NOTICE EXPLICATIVE

Transformation d'un immeuble à appartements Sis chaussée de Charleroi, 79 à 1060 Saint-Gilles Permis de régularisation

Moulures restaurées au rez-de-chaussée

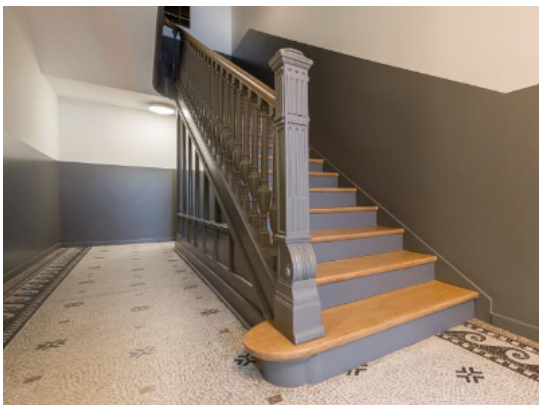
1. Points à régulariser en conformité avec le permis d'urbanisme délivré :
 - 1.1 les décors du rez-de-chaussée et du 1er étage n'ont pas été préservés, à l'exception du plafond mouluré de la pièce avant au rez-de-chaussée;

Il était précisé dans le permis délivré la condition de « préserver les décors aux rez- de-chaussée et 1^{er} étage ». Ces décors incluait les plafonds moulurés, les mosaïques de l'entrée, l'escalier des communs allant du rez au 1^{er} étage ainsi que les boiseries sous l'escalier au rez de chaussée.

Nous avons conservé et restauré tout ce qui était demandé à l'exception des plafonds moulurés (qui présentaient un intérêt particulier) dans la pièce centrale au rez de chaussée. En effet les moulures ont été masquées par les faux plafonds induits par le cloisonnement autorisé au milieu de cette pièce.

1.2 Zone de recul de la terrasse arrière au 2^{ème} étage :

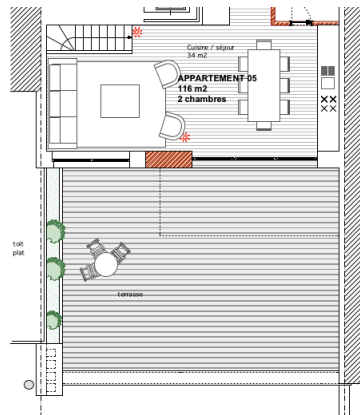
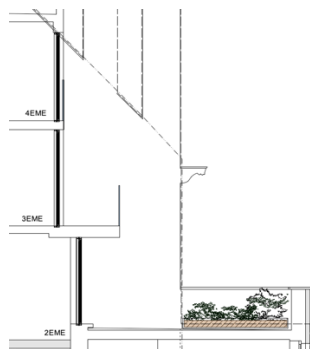
- 1.2 la zone de recul de la terrasse arrière n'a pas été aménagée;
 - 1.3 la porte d'entrée ne correspond pas à ce que dessiné sur les plans du permis délivré, et ne correspond pas à la typologie de l'immeuble, portant préjudice aux qualités architecturales de la façade avant de celui-ci ;

Etant donné que le voisin a rehaussé le mur mitoyen donnant sur la terrasse, ce recul n'a plus lieu d'être.

1.4 Hauteurs libres sous plafond

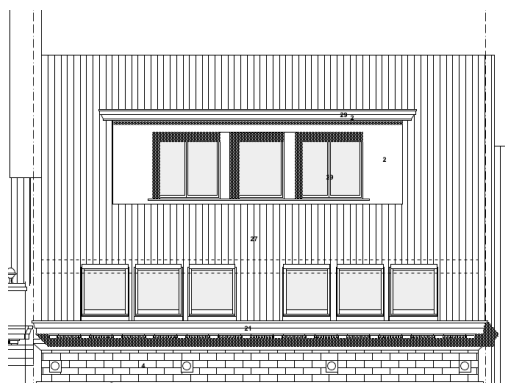
- 1.4 deux chambres en partie arrière du bien présentent des hauteurs libres sous plafond insuffisantes (2,49m et 2,28m) au regard des normes d'habitabilité du Règlement Régional d'Urbanisme (RRU), titre I, article 4.

Vous notez qu'une chambre a une hauteur sous plafond « insuffisante » de 1cm, ce qui nous paraît une remarque très stricte vu l'ampleur des travaux et la qualité de la rénovation effectuée.

Vous notez aussi qu'une autre chambre a une hauteur sous plafond « insuffisante » car 22 cm inférieure à celle mentionnée sur le permis. Nous avons fait tout notre possible pour respecter cette hauteur mais la hauteur totale du bâtiment était imposée (pas de réhausse de la terrasse du 2^{ème} sur le permis) et nous avons dû refaire tous les planchers qui étaient trop abîmés. En outre, pour des raisons techniques, nous n'avons pas pu creuser la dalle en béton comme suggéré lors de la demande de permis. La pièce avait une hauteur de 2m35 initialement mais nous avons fortement amélioré la situation en creusant le jardin et en mettant une large baie vitrée. D'autre part, nous avons obtenu 2m50 sous plafond pour la pièce au-dessus, alors qu'elle n'avait que 2m12, tout ceci au prix d'efforts structurels importants. La pièce incriminée est la petite chambre de l'appartement. Nous comprenons donc votre remarque mais n'avons pas pu faire mieux. En outre nous avons respecté le RRU qui n'exige les 2,5m de hauteur que dans les nouvelles constructions et impose de tendre vers les dimensions minimales pour les immeubles existants tout en améliorant la situation existante, ce que nous avons fait de façon évidente. Nous avons aussi respecté le code du logement qui impose 2,1m dans les chambres.

Nous avons donc décidé de laisser la hauteur sous plafond de 2m28 et de ne plus en faire une chambre mais un dressing.

2.1 Changement de la lucarne avant

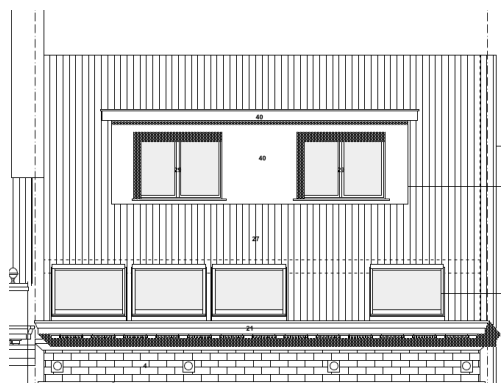
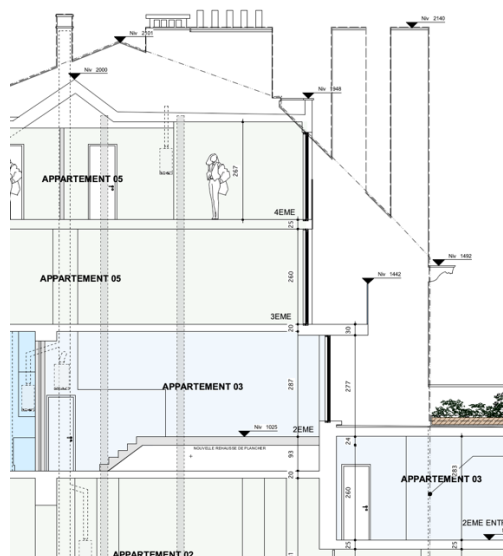
2. Points qui doivent faire l'objet d'un nouveau permis d'urbanisme pour être régularisés :
 - 2.1 des modifications de la lucarne avant, modifiant l'aspect du bien tel que visible depuis l'espace public;

Les modifications de la lucarne avant sont très limitées eu égard à l'importance du chantier de rénovation totale de ce bâtiment. Le changement concerne le passage de 3 fenêtres à 2 fenêtres, sachant que les couleurs (gris anthracite) de la lucarne et des fenêtres ont été respectées. Les fenêtres sont en bois comme demandé mais nous avons opté pour une couverture en zinc gris anthracite beaucoup plus qualitative que du bois. Cette lucarne, située à 21m au-dessus du niveau de la rue et en retrait, s'aperçoit difficilement depuis l'espace public.

2.2 Changement de la lucarne arrière

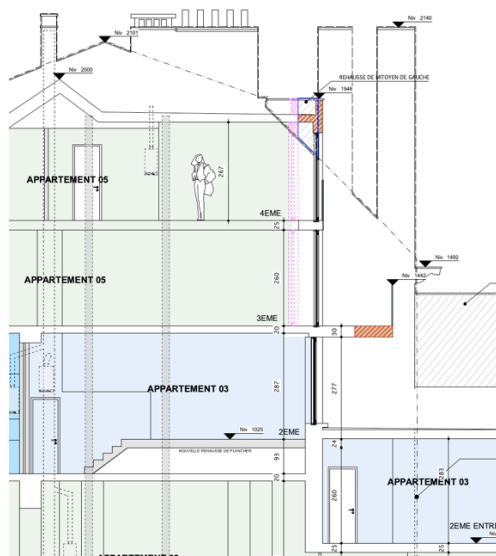
- 2.2 une modification du volume de la lucarne arrière, tant en profondeur qu'en largeur.

Le changement de volume est limité et résulte de l'étude de l'ingénieur qui a demandé de s'aligner sur la façade arrière existante au 2^{ème} étage pour respecter les contraintes de report de charge (voir coupe en annexe). En pleine phase de travaux et connaissant les délais très longs de modification de permis nous n'avons pas demandé cette modification qui respectait les règles du RRU et nous sommes adaptés aux contraintes techniques du chantier.
